Vadehavet  
J.nr. SNS-442-00071 /  
Ref. OLE  
Den 7. juni 2010

### Naturgenopretning Hjortkær Fiskeri – justering af projektforslag

**Rød:** Grøft der udtages af projektet  
**Violet:** Bagkanal der ikke efterfyldes  
**Grøn:** Afløb fra grøft og bagkanal ændres ikke

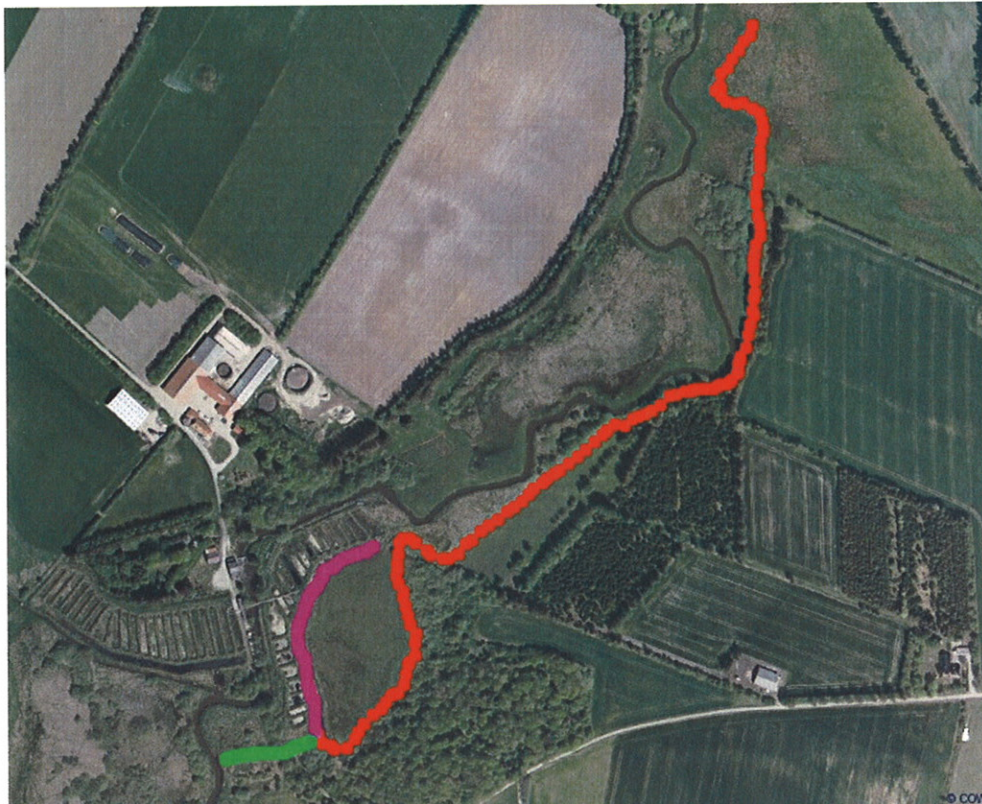
Det har siden vist sig umuligt at opnå enighed mellem Styrelsen og Brian Lambertsen om vilkårene for en aftale. Styrelsen har derfor set sig nødsaget til, at justere projektet således, at kun hovedprojektet – fjernelse af styrt og opfyldning af damme – gennemføres. Underprojektet omkring opfyldning af grøften udgår dermed af projektet.

Nye slyng justeres således, at de kan holdes helt på dambrugsarealet, og sikre adgang til alle Styrelsens matrikler uden adgang over Brian Lambertsens matrikler.

Bagkanalen (markeret violet på kortet herunder), der ligger i skel, efterfyldes endvidere ikke, idet der heller ikke kunne opnås enighed derom. Bagkanalen får ingen vandføring, men dens udløb til åen bevares.

Da det er lykkedes Styrelsen at erhverve 5.000 m<sup>3</sup> jord til efterfyldning af damme, vil hesteskosøen, der fremstår på projektforslagets kortbilag 4, blive fyldt ud og vil derfor ikke opstå.
